改善箇所説明図

取扱説明書

基準不適合発生箇所

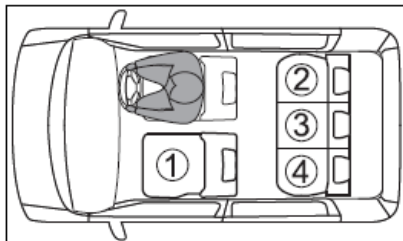
(誤)

i-Size お子さま用シートに適する 着席位置（有 / 無）	無	有	有	有
------------------------------------	---	---	---	---

取扱説明書に記載されたチャイルドシート（以下、CRS）適合表において、車両の後席中央座席に i-Size 用固定具が装備されていないにもかかわらず、CRS 装着の有無について、適合表に「有」と誤って記載しているため、保安基準に適合しない。

(正)

i-Size お子さま用シートに適する 着席位置（有 / 無）	無	有	無	有
------------------------------------	---	---	---	---

全車両、取扱説明書に i-Size 仕様の CRS 着席位置の後席中央において、正しい記載である「無」と記載された訂正シールを貼付けする。
